Informe Consolidado de Solicitud de Aclaraciones, Rectificaciones y/o Ampliaciones a la Declaración de Impacto Ambiental del Proyecto " Pozo de Áridos Explonorte".

Nombre del Titular : EXPLONORTE CHILE SPA.
Nombre del Representante Legal : Francisco Javier Vera Aburto
Dirección : EDUARDO FREI MONTALVA 923 LOCAL 11A

El presente Informe Consolidado de Solicitud de Aclaraciones, Rectificaciones o Ampliaciones (en adelante "ICSARA") a la Declaración de Impacto Ambiental (en adelante "DIA") del Proyecto "**Pozo de Áridos Explonorte**", contiene las observaciones generadas en virtud de la revisión de la DIA.

4.3. PAS 142.

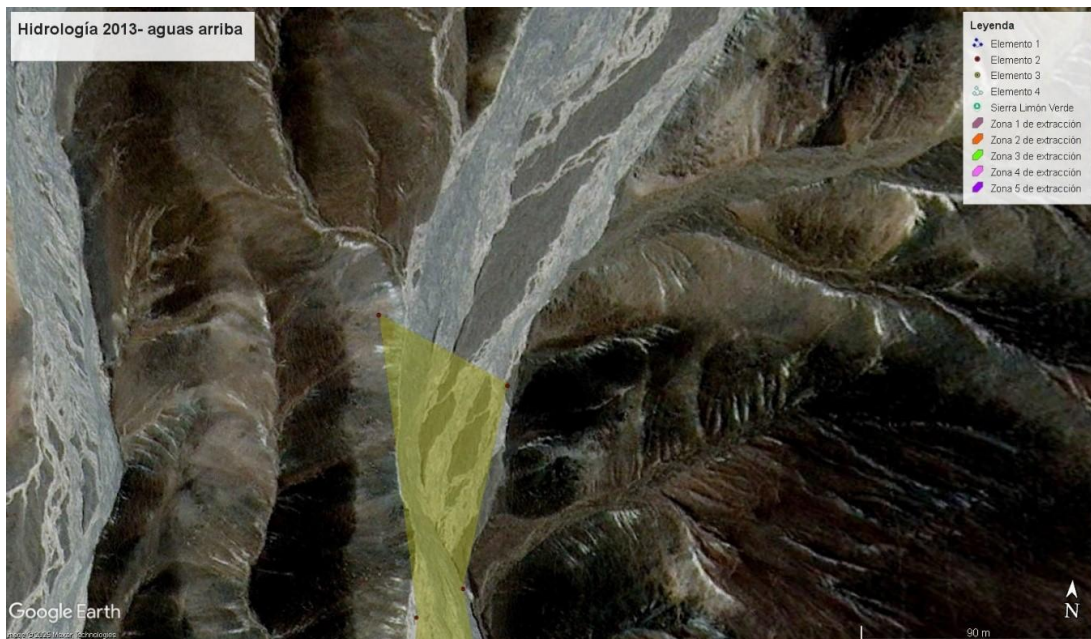
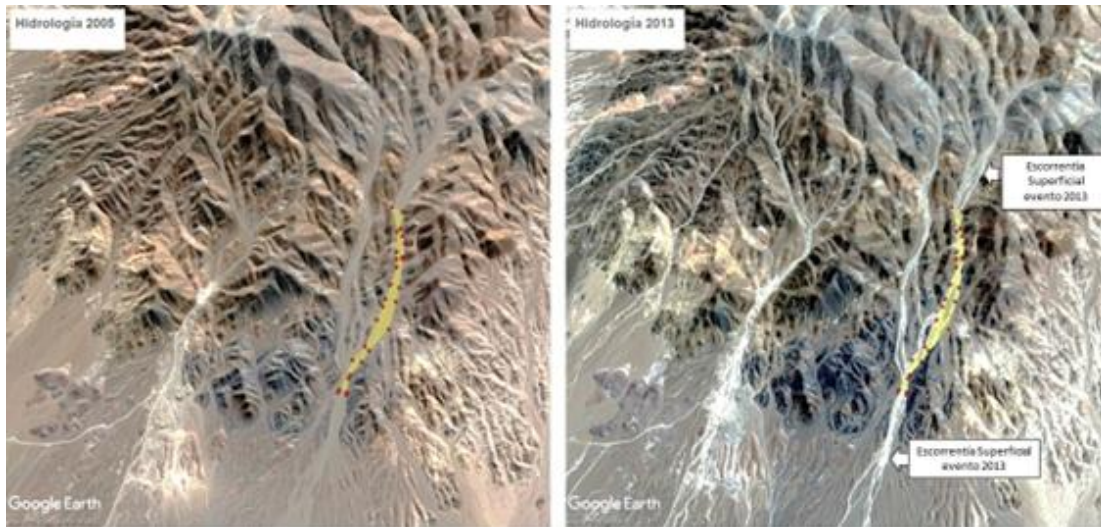
- a) Se solicita al Titular revisar la aplicabilidad de este permiso, considerando que el proyecto si genera residuos peligrosos, los cuales son declarados por el Titular, como derrames de combustible y/o hidrocarburos, los cuales deben ser almacenados por un periodo de tiempo, aun cuando el Titular, indica retiro inmediato y en la práctica no se realiza de esta forma. En este contexto, se solicita al Titular presentar PAS, con todos los antecedentes técnicos y formales con el objetivo de verificar el cumplimiento normativo

Hidrología:

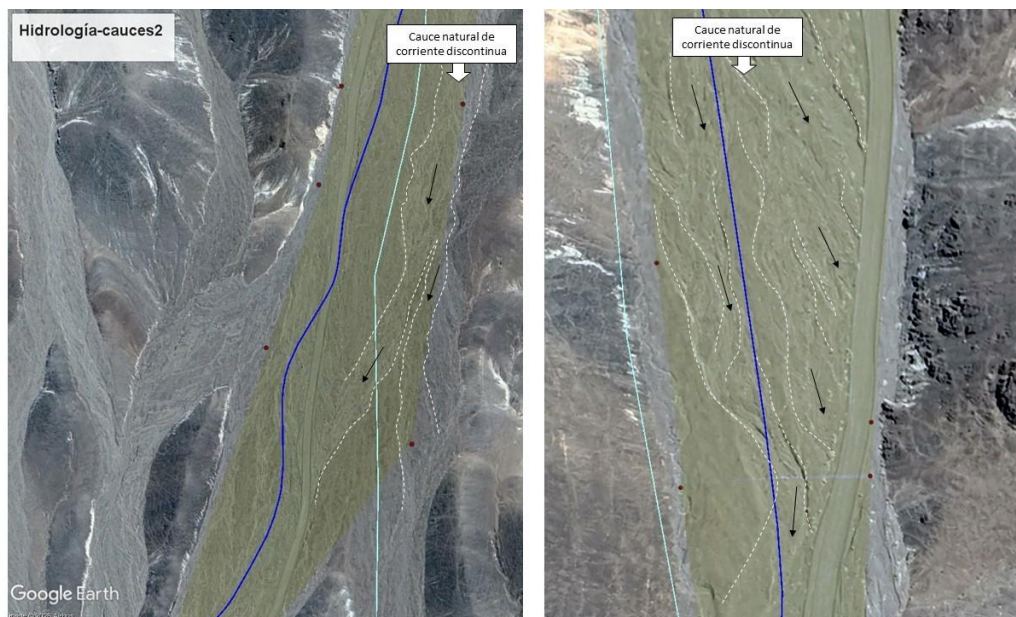
- 5.32. Se solicita al Titular presentar una nueva caracterización de base de la componente hidrología, dado que lo presentado en el Anexo 2.4 de la DIA, y específicamente en la Figura 1 del mencionado Anexo, presenta cauces mayores y fuera del área del Proyecto, por lo que no es apropiada para la descripción de cauces. Esta nueva caracterización deberá incluir como mínimo:
- (i) El reconocimiento y cruce de cauces de cartografías oficiales con las obras del Proyecto (como se indica en la Figura a continuación).
 - (ii) La caracterización de estos cauces respecto a su geomorfología (forma del cauce, largo, profundidad, pendiente).
 - (iii) Características hidrológicas.
